## CP 130 – Update

Ende 2010 gab es in der Serie CP 130 und CP 130-LS ein Update. An dieser Stelle möchten wir Ihnen gerne nochmals die wichtigsten Neuerungen vorstellen:

**2.) Neues Wechselprofil für Schiebeflügel mittig CP 130 und CP 130-LS**

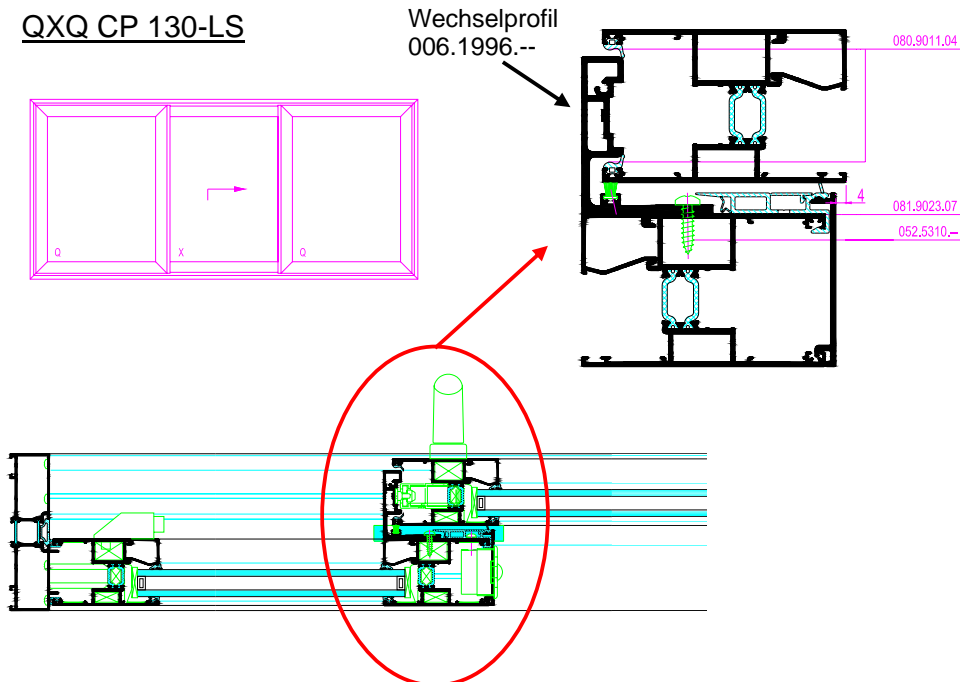
QXQ CP 130

QXQ CP 130-LS

### 3.) Geänderte Befestigung des Hebe-Schiebe Beschlags CP 130-LS

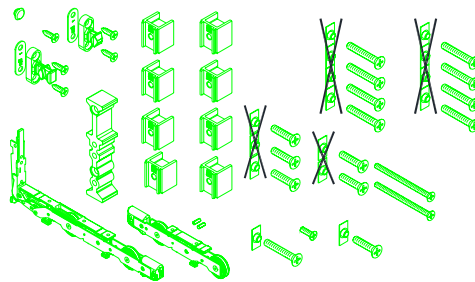
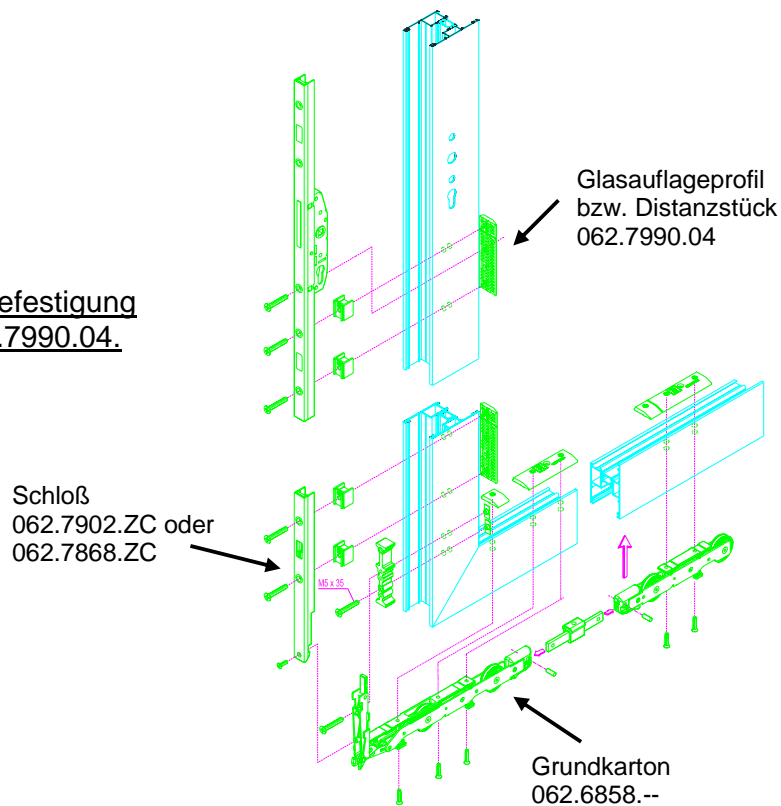
Beim Hebe-Schiebe Grundkarton 062.6858.-- sind die bisher enthaltenen Muttern für die Befestigung der Laufwagen und des Schloßes entfallen. Die Befestigung erfolgt jetzt durch die neuen Glasauflageprofile bzw. Distanzstücke 062.7990.04.

Grundkarton  
062.6858.--

Neue Befestigung  
Mit 062.7990.04.

**4.) Neue Distanzstücke CP 130 und CP 130-LS**

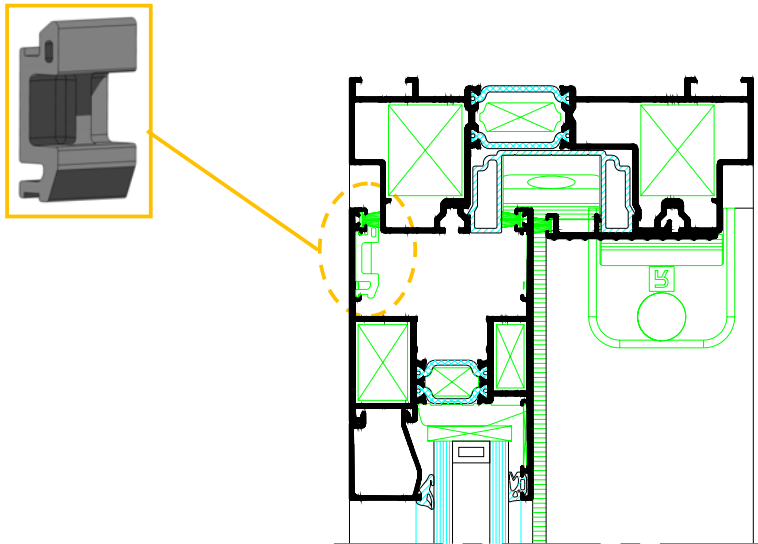
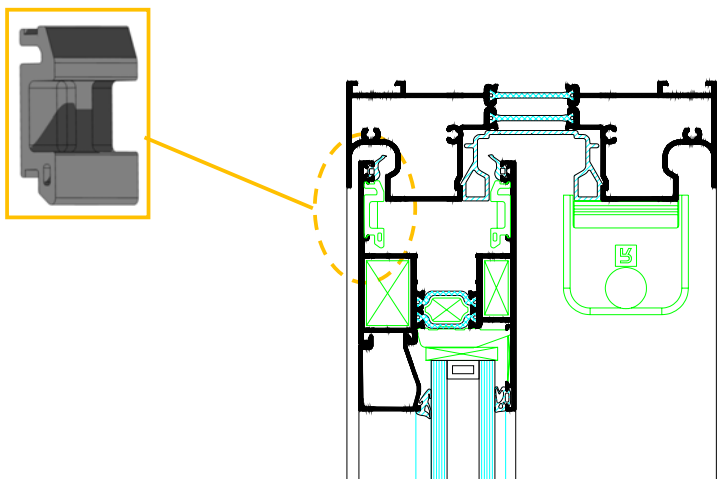
Distanzstück 062.8044.04 bei CP 130

Distanzstück 062.8044.04 bei CP 130-LS

**5.) Alternatives Dichtungsstück für Blendrahmen CP 130**

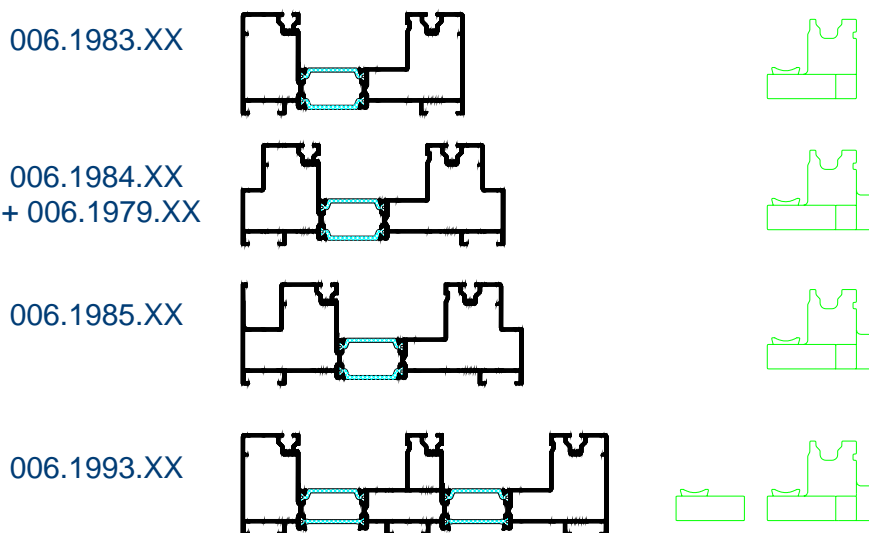
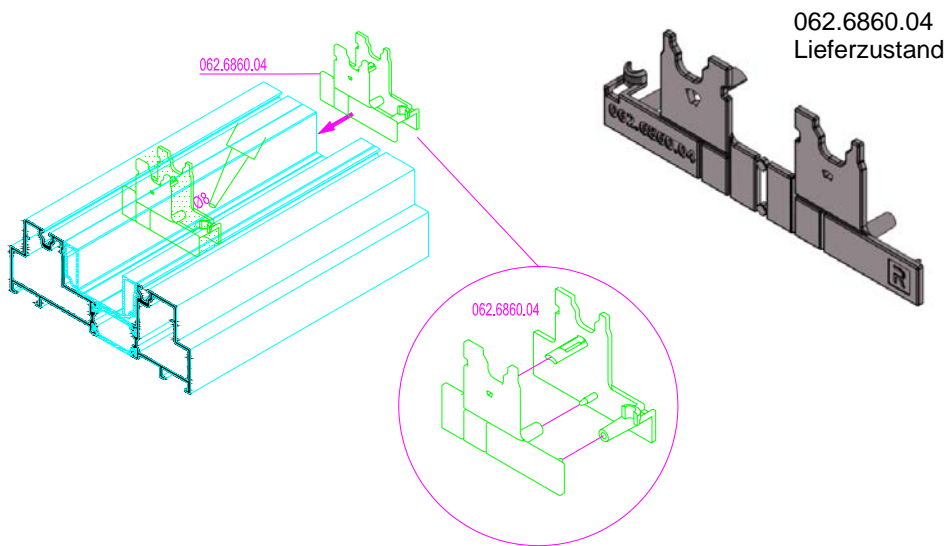
Alternativ zu den bisherigen Füllblöcken z.B. 062.9357.04 gibt es jetzt das Dichtungsstück 062.6860.04, dass für 2- und 3-läufige Schiebetüren verwendet werden kann.
